Nota SNC/SG N° 298 /2021

**INFORME DBC N° 37/19****REF. Mausoleo Catedral de Asunción.**

PROYECTO:  
**MAUSOLEO DE OBISPOS.**

### CATEDRAL METROPOLITANA.

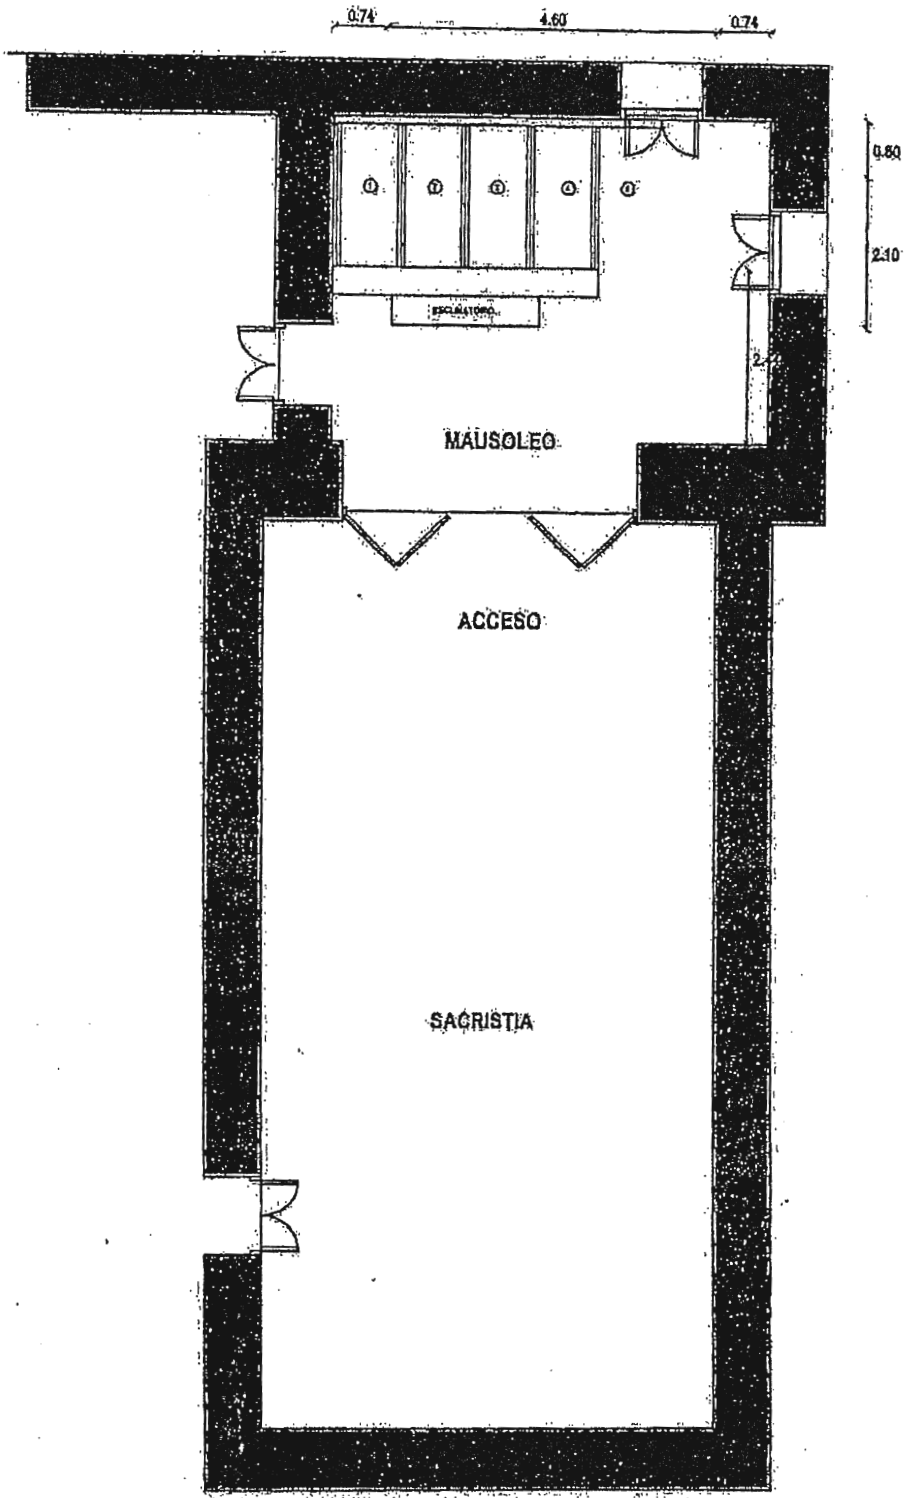
atendiendo a aspectos de salubridad, no se considera adecuada la solución de instalar hacia la vía pública el sistema de extracción, por lo cual se deberá replantear el mismo.

- La estructura funeraria ocupa un espacio de la Sacristía hoy en desuso, el cual sería reaprovechado con la nueva función.
- Por sus características los materiales para la construcción del Mausoleo cumplen con los principios de reversibilidad (estructura metálica, placas cementicias prefabricadas, placas tipo Durlock y placas de mármol).
- La estructura estará apoyada sobre el pavimento, sin empotramiento alguno.
- En cuanto a la ventilación, atendiendo a aspectos de salubridad, no se considera adecuada la solución de instalar hacia la vía pública el sistema de extracción, por lo cual se deberá replantear el mismo.

- En cuanto a los aspectos patrimoniales del edificio, esta Dirección ha verificado que la propuesta presentada no afecta las características técnico-constructivas, tipológicas y morfológicas del edificio, si bien hay un cambio de uso de un sector de la Sacristía, a la fecha este espacio no tiene una función específica, la inserción de la estructura propuesta es de fácil reversibilidad, dado el caso.

**En cuanto a la aprobación de los planos, es competencia de la Municipalidad dictaminar sobre la pertinencia o no de la construcción de un Mausoleo en el interior del templo catedralicio, en el marco de la Ley N° 3966/2010 Orgánica Municipal (Art. 12), el Plan regulador y las Ordenanzas correspondientes, para lo cual se recomienda realizar las gestiones correspondientes.**

Una vez obtenidos los permisos correspondientes y para la realización de los trabajos, se deberá contar con el acompañamiento de personal de la Dirección General de Patrimonio Cultural de la SNC.
